Presentazione delle osservazioni relative al progetto sottoposto a procedimento di VIA di competenza del Parco Naturale Regionale delle Alpi Apuane

VIA D.Lgs. 152/2006 art. 23 e seguenti, L.R. 10/2010 art. 52 e seguenti. Procedimento finalizzato al rilascio delle autorizzazioni necessarie alla variante al progetto di coltivazione relativo alle cave denominate “PIASTRAIO” e “PIASTRICCIONI” site nel Comune di Stazzema in provincia di Lucca, Bacino Marmifero di Monte Corchia (Scheda 13 del PIT)

Ditta proponente: Cooperativa Condomini Lavoratori dei Beni Sociali di Levigliani a r.l.

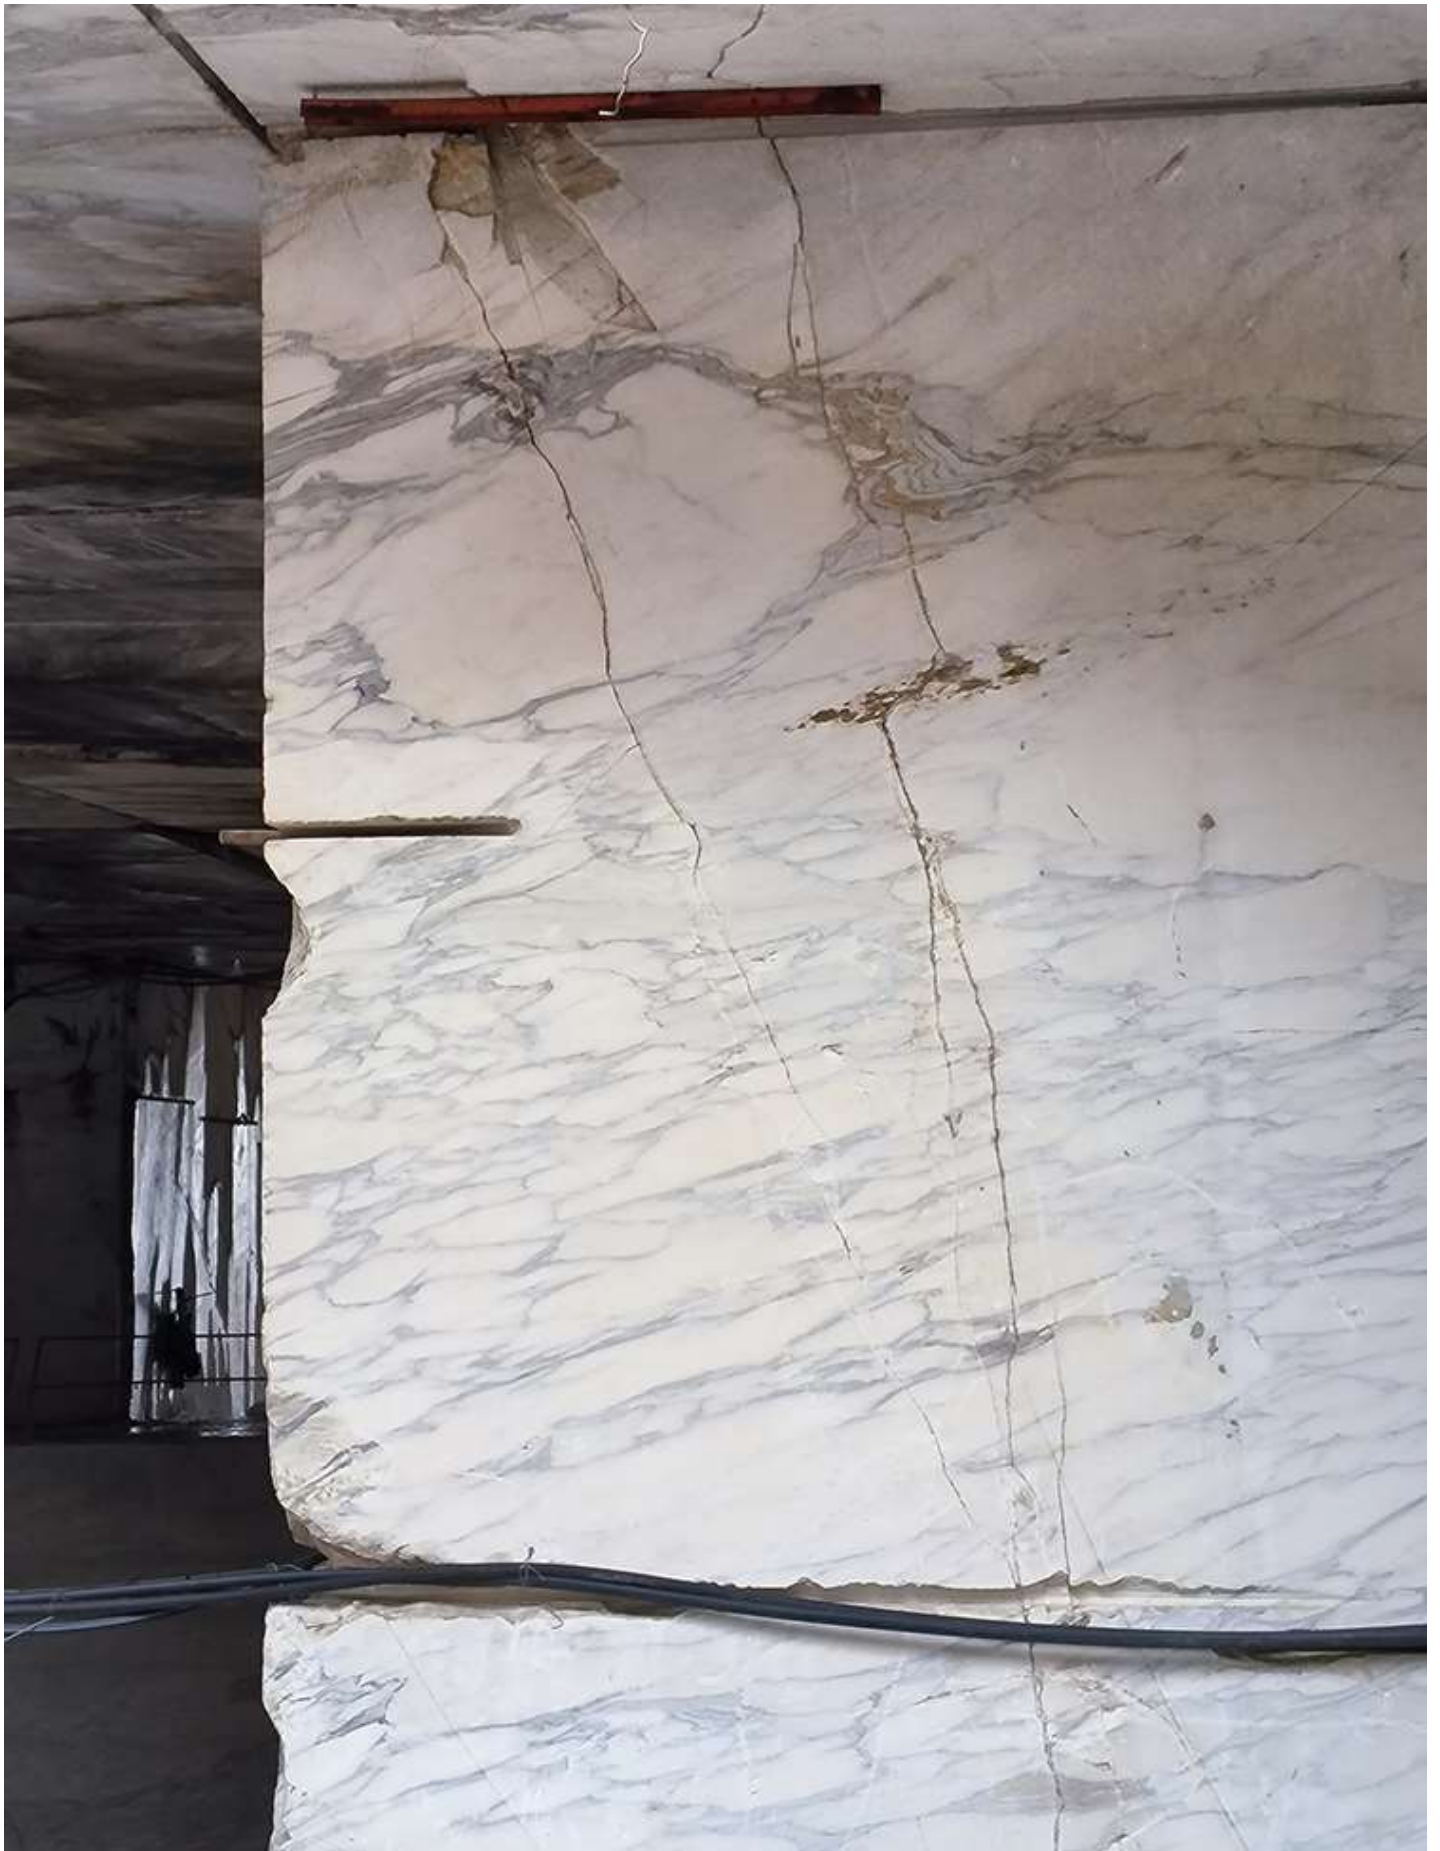
- Nella **Tavola 8** (carta delle fratture dettaglio livelli sotterranei) presentata, mancano le due gallerie dismesse presenti invece nella Tavola 4 presentate: di queste due gallerie – visto e considerato che sono oggetto di sovrapposizione con la variante in oggetto - si richiede una carta delle fratture particolarmente dettagliata.
Vogliamo segnalare inoltre – sempre in tema di sicurezza sui luoghi di lavoro – che il pilastro presente appena dopo l’ingresso del Livello 2

presenta evidenti segni di deterioramento strutturale. Il pilastro in questione mostra una serie di crepe superficiali e profonde, che interessano tutta la sua altezza. Tali crepe sembrano essere il risultato di fattori meccanici, forse causati da vibrazioni e carichi eccessivi o da stress termico e umidità. La condizione di questo pilastro solleva preoccupazioni riguardo la sicurezza generale dell'area. Infatti, un possibile cedimento o una frattura del pilastro potrebbe compromettere l'integrità della galleria, con gravi rischi per la sicurezza dei lavoratori che operano nelle vicinanze. La presenza di crepe significative indica che il pilastro ha perso una parte della sua capacità di supportare il carico e potrebbe non garantire più un adeguato livello di stabilità. Sarebbe opportuno una valutazione approfondita della struttura del pilastro tramite tecniche di analisi non distruttiva, come la tomografia ultrasuoni o il monitoraggio delle deformazioni, per determinare con precisione lo stato di salute. Di seguito un'immagine del pilastro in questione
